（仮称）徳島鳴門風力発電事業
環境影響評価方法書
補足説明資料

令和 6 年 8 月

東急不動産株式会社

風力部会 補足説明資料 目次

図 2 風況の状況 (地上高 70m)

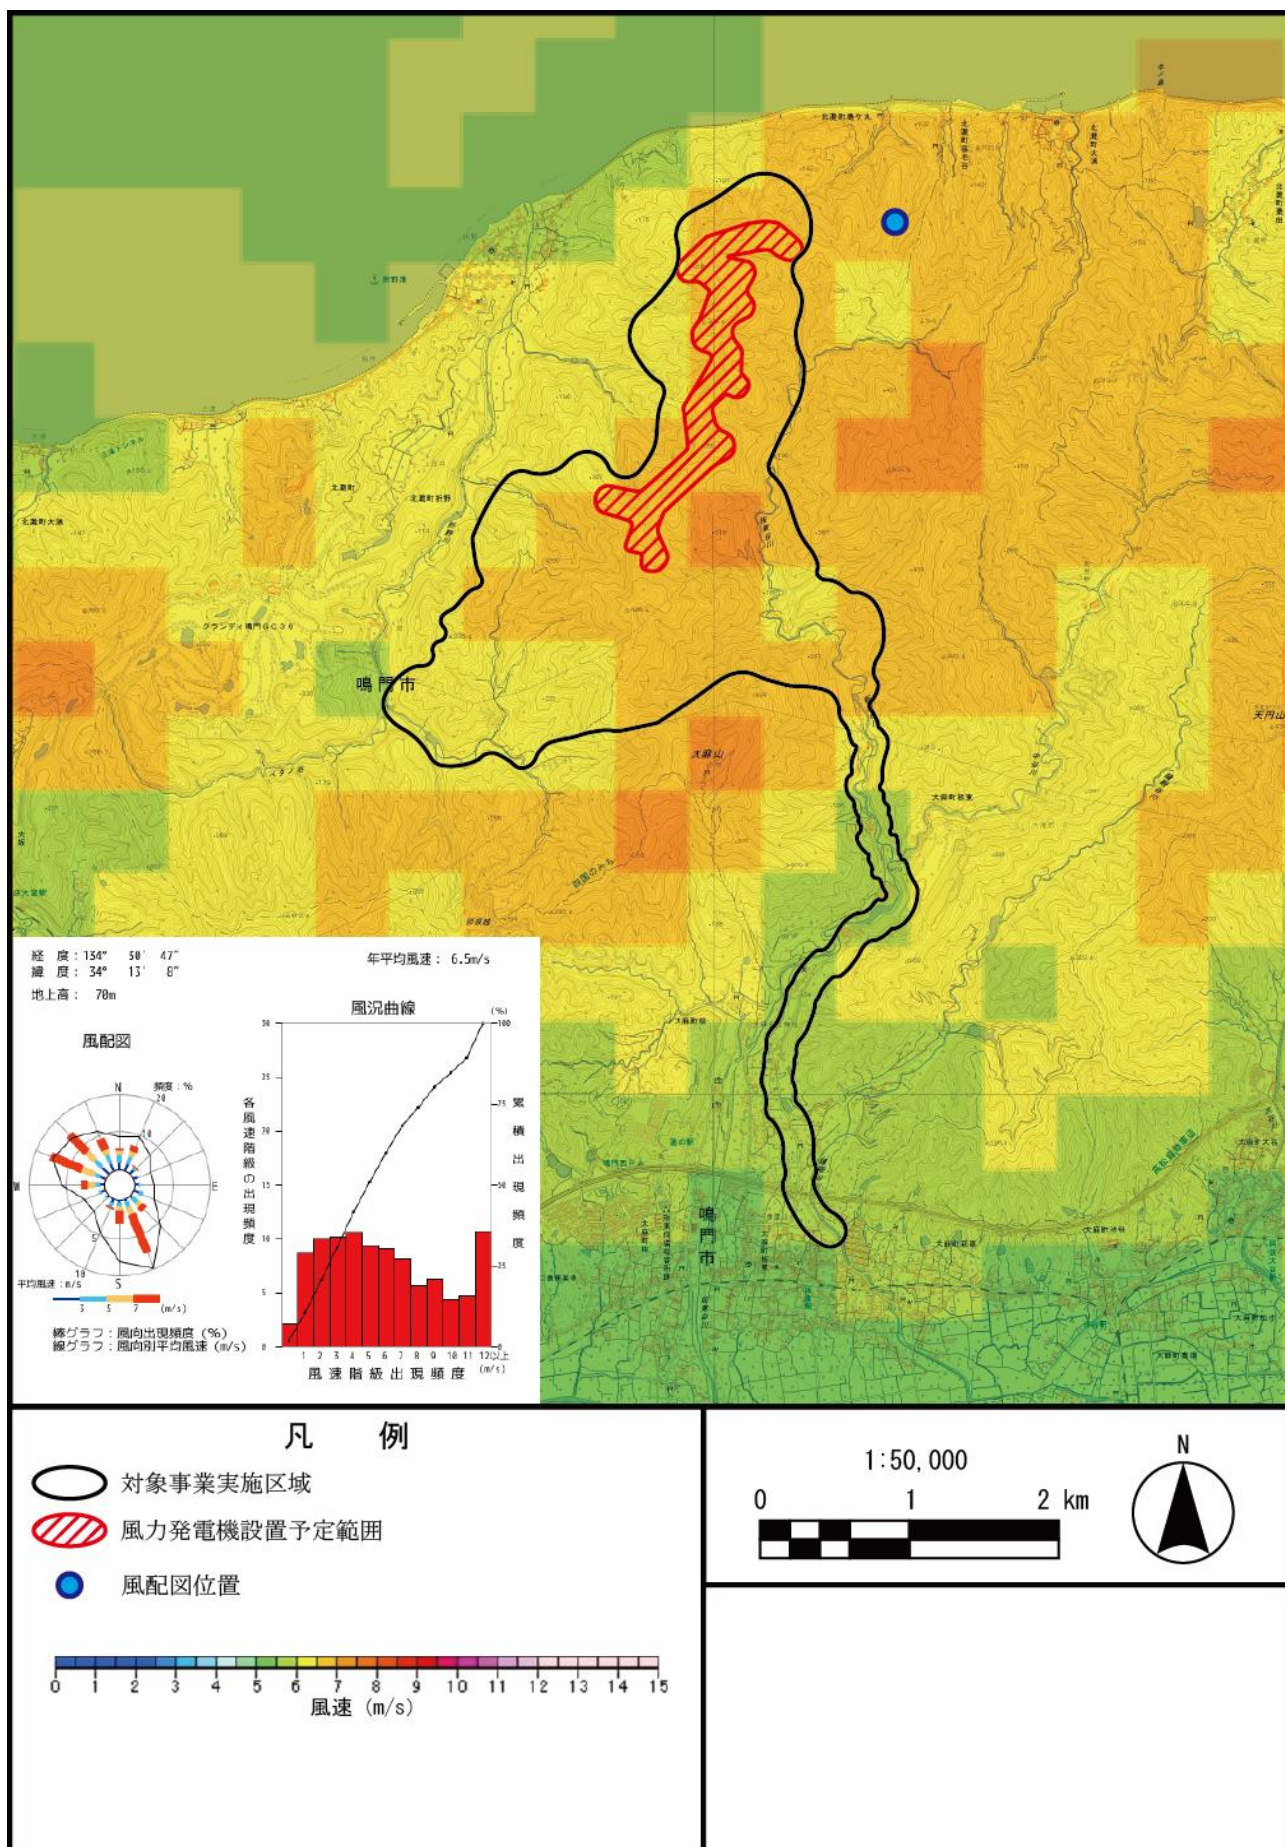
- ・図の左下にある風配図等を作成した位置はどこになるでしょうか。

風配図等を作成した地点を図2にお示しいたします。

図4 食物連鎖模式図

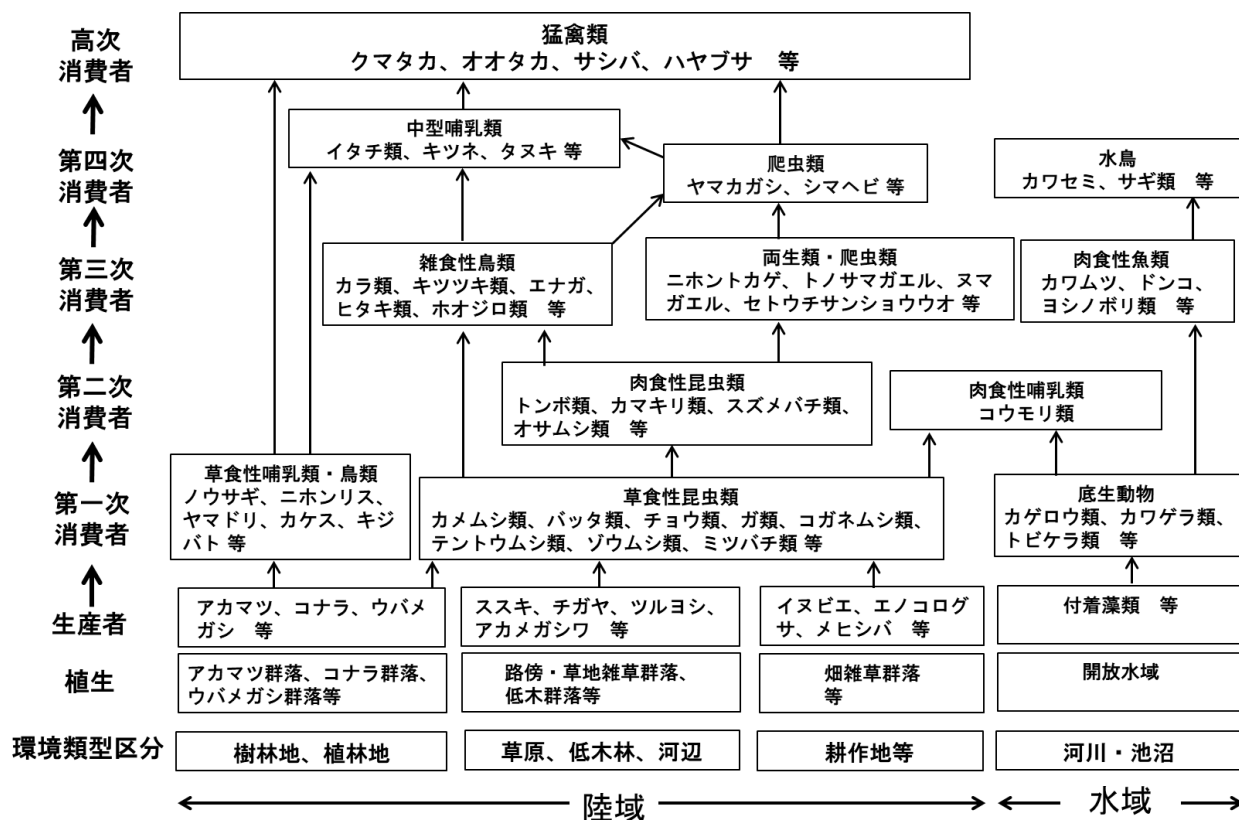
・草食性哺乳類・鳥類の中には、イタチ、キツネなどに捕食される種があるのではないのでしょうか。

ご指摘のとおり、イタチ、キツネは、小型の鳥類はもとより、ウサギ等も単独で捕食しますので、その部分を修正した食物連鎖模式図を図4にお示しいたします。

図5 水道用水の取水地点

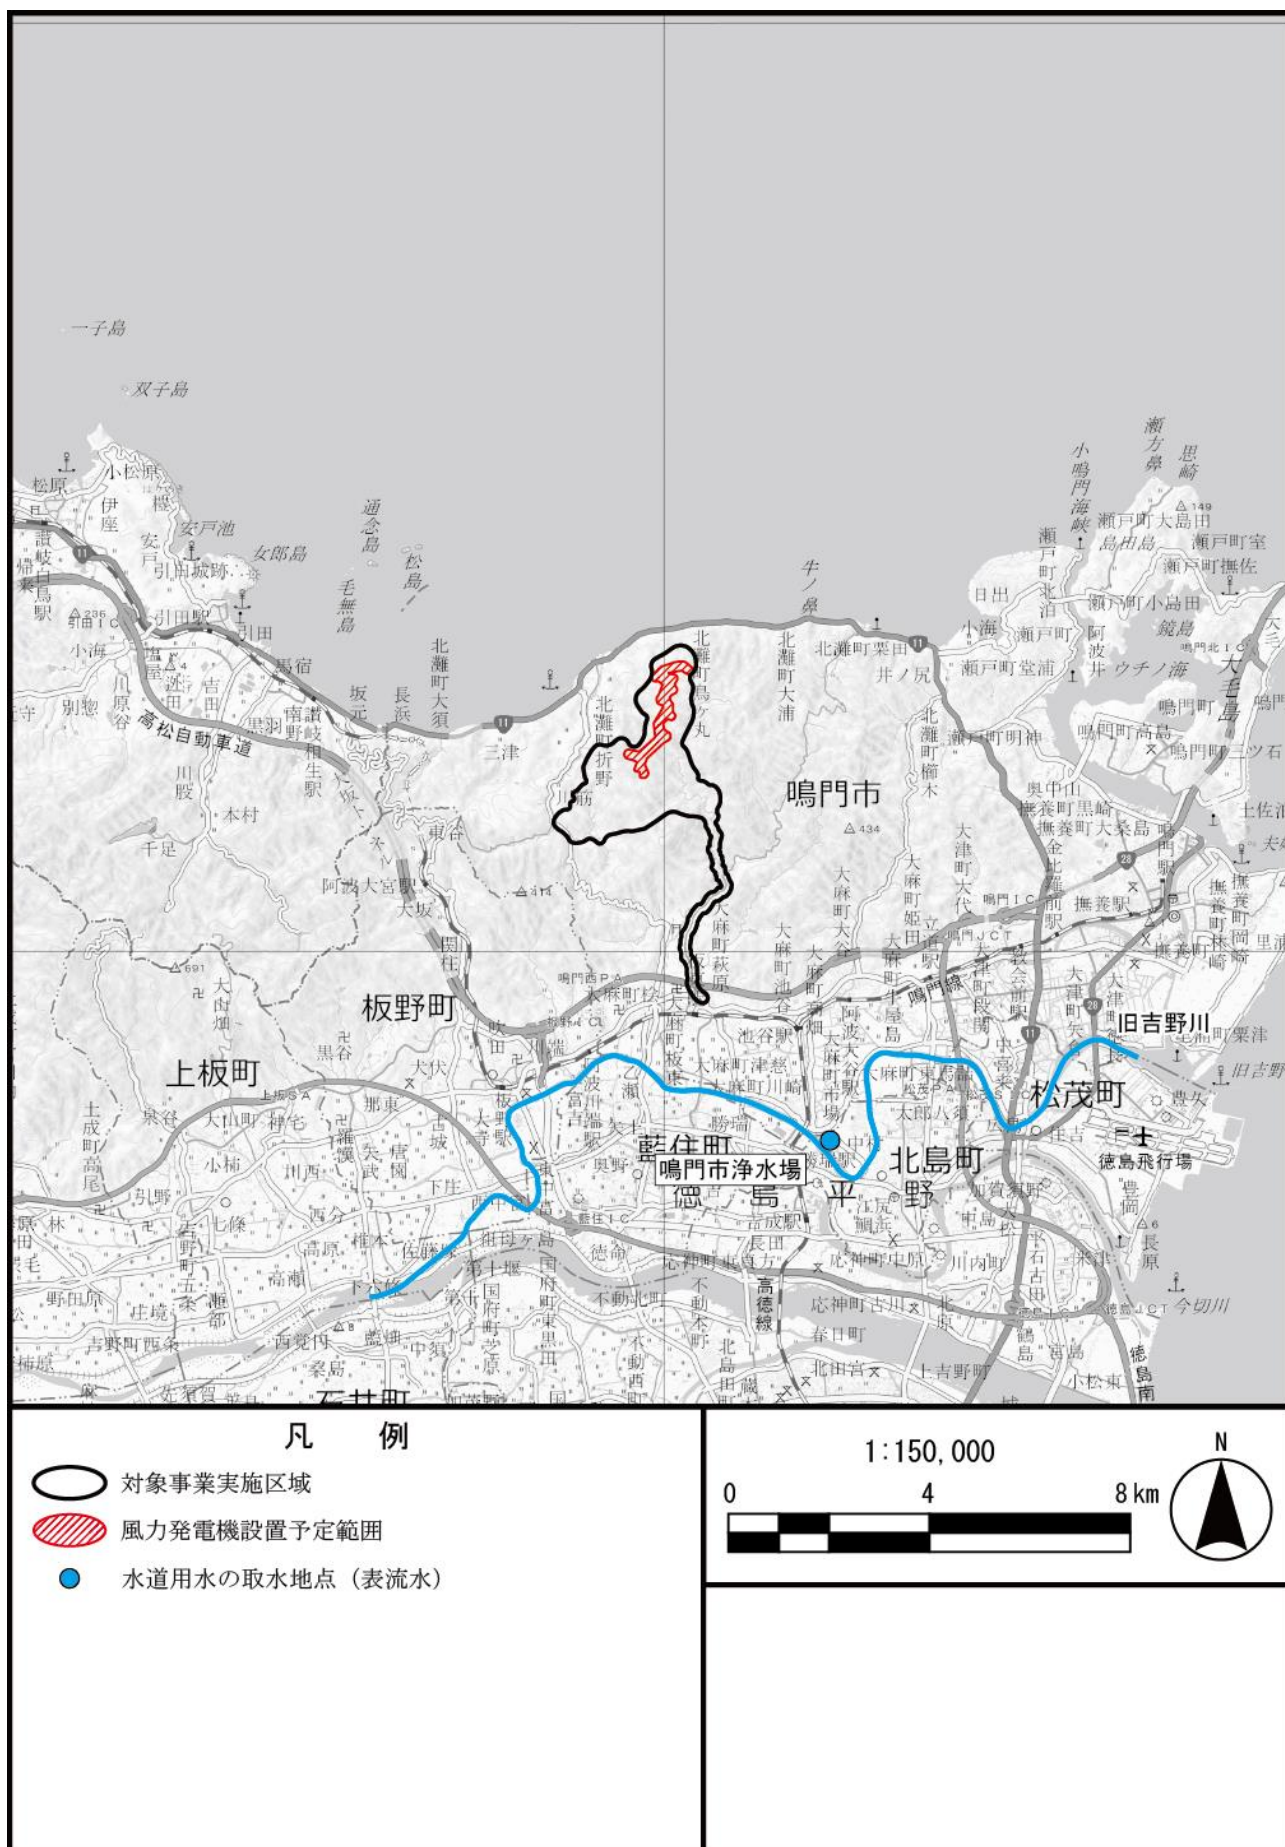
- ・鳴門市は表流水を水道用水に用いているようですが、取水場や浄水場の位置を示して下さい。

- ・提示していただいた鳴門市浄水場の位置図（補足説明資料の図5）を図書でも示してください（溜め池の図と一緒に結構です）。それに伴い、本文において、「河川の水道用水の利用はない」という表現は修正してください。

鳴門市の水道用水は旧吉野川から取水してします。取水地点である鳴門市浄水場の位置を図5に示いたします。

鳴門市浄水場の位置について、準備書以降の図書にお示しいたします。なお、浄水場の位置は、対象事業実施区域及びその周囲としている図の範囲外となるため、別途広域図として記載いたします。また、本文の記載についても修正いたします。

図 6 保安林の指定状況

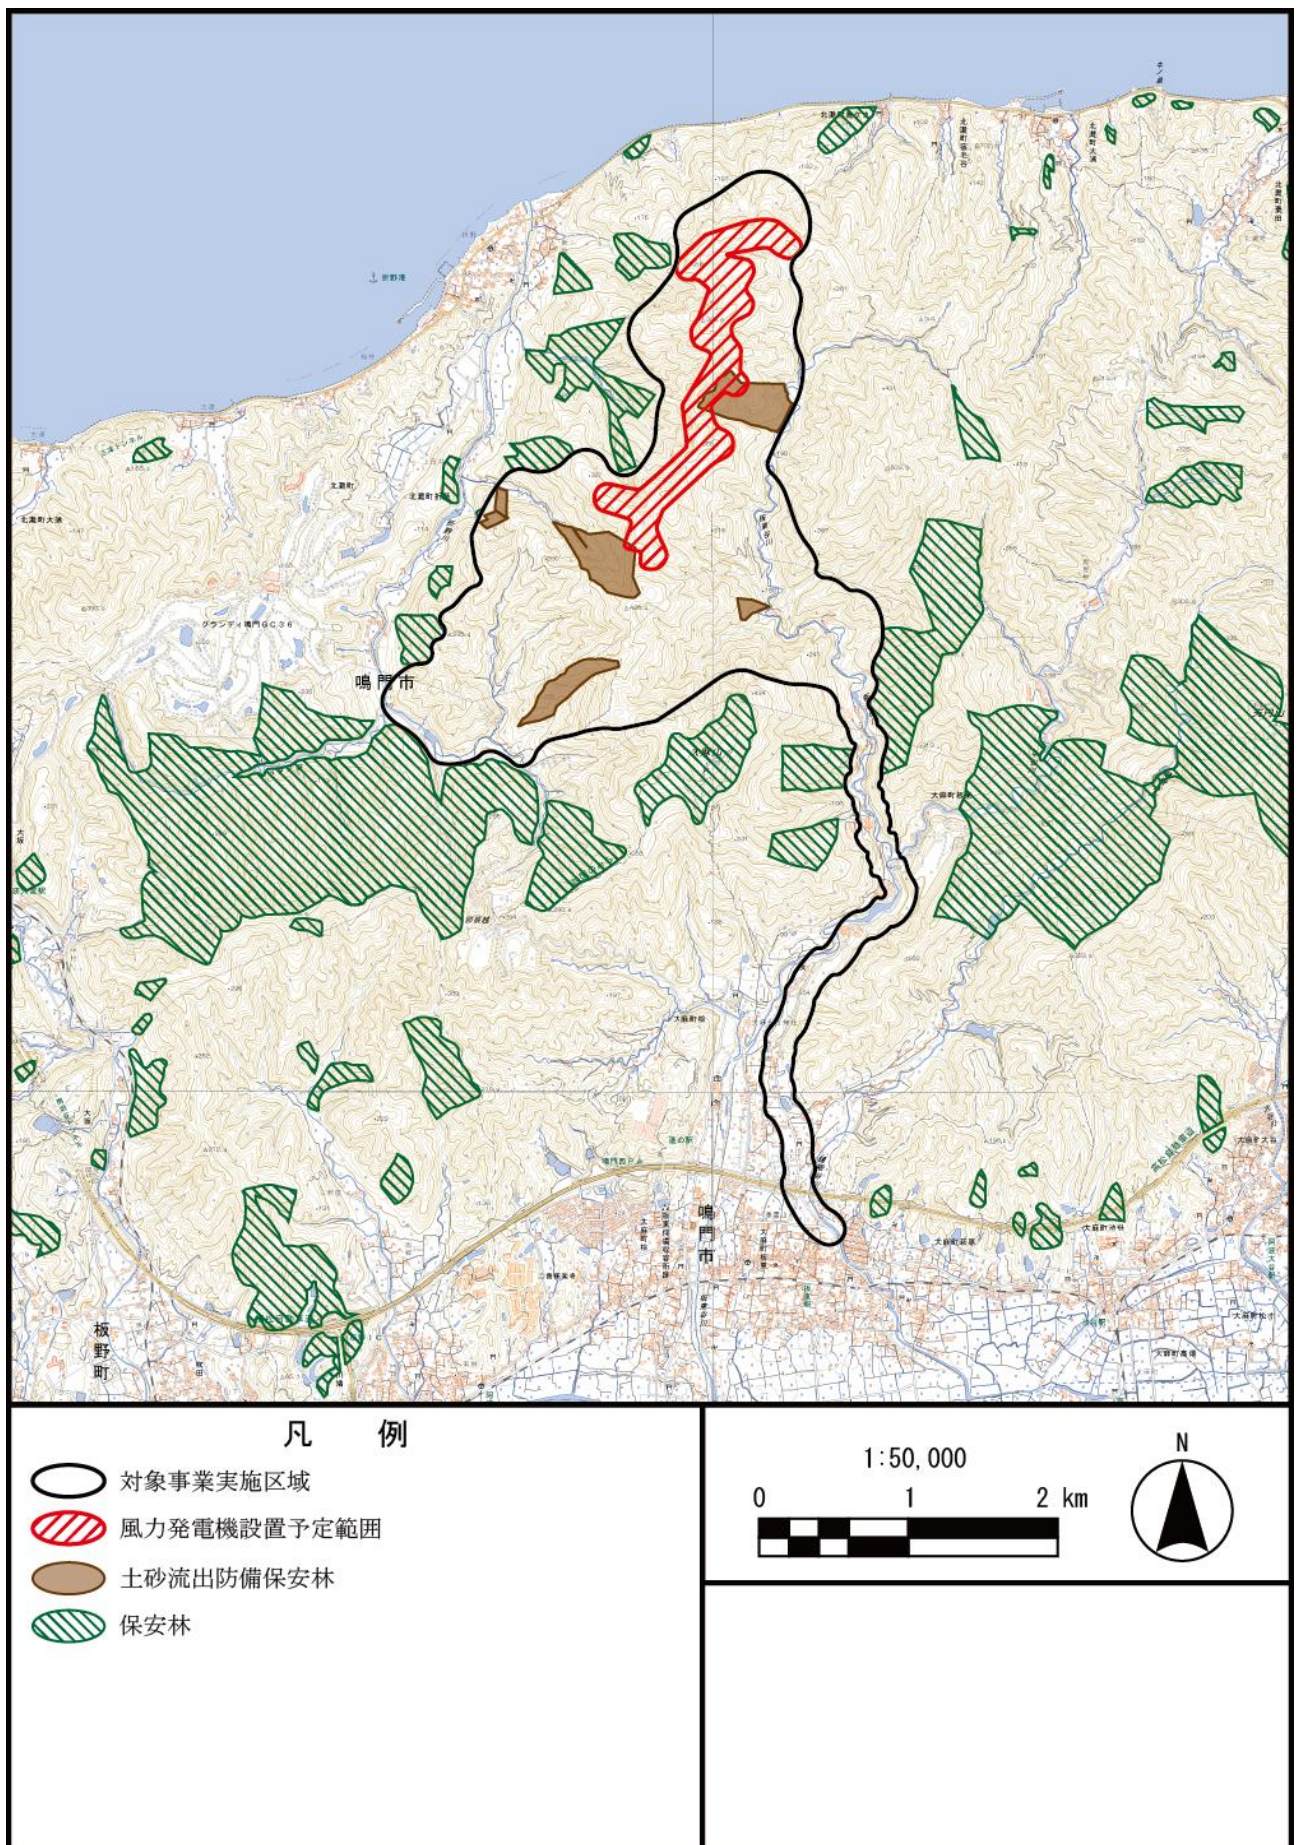
- ・保安林の種類を示して下さい。

- ・本文の「図3. 2-20保安林の指定状況」を提示していただいた図6に差し替えてください。

ところで、図6を図3. 2-20と比較すると、対象事業実施区域の南西部分等に違いが見られますが、何故でしょうか？

対象事業実施区域内の保安林の種類について、図 6 に示させていただきます。

準備書以降の図書において、本文の「図 3. 2-20 保安林の指定状況」を、図 6 にお示しした図に差し替えいたします。

なお、方法書届出時には保安林の詳細な位置と種類についての資料が入手できていなかったため、「環境アセスメントデータベース」の情報を基に図を作成いたしましたが、その後のヒアリングの実施により、対象事業実施区域内の保安林の位置及び種類について把握できたため、図 6 のとおりお示しいたしました。
